改善箇所説明図

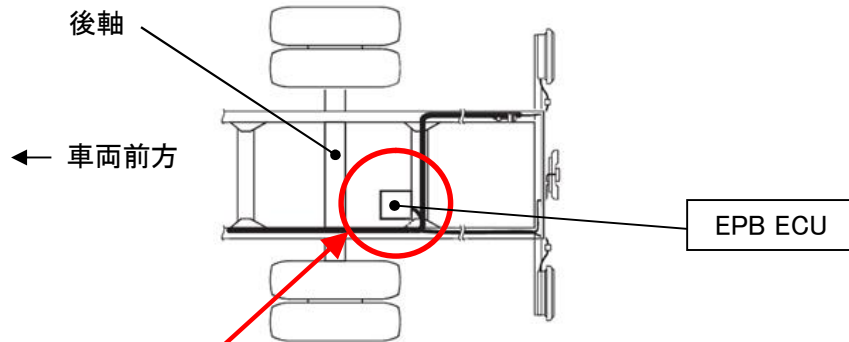
基準不適合発生箇所

電気自動車の小型トラックにおいて、EPB ECU の制御プログラムが不適切なため、キーオンによる EV システム起動途中に、EPB の解除操作を行うと、EPB およびヒルスタートアシスト(HSA: Hill Start Assist) の警告灯が点灯することがある。そのため、EPB 作動警告灯が消灯しているにもかかわらず、EPB が解除されずに車両が走行出来なくなる。

全車両、EPB ECU の制御プログラムを対策品に書き換える。

注：□ は、制御プログラムを対策品に書き換える部品を示す。

識別：作業完了車には、運転席下側の診断ツール接続コネクタ付近に白色ペイントを塗布する。
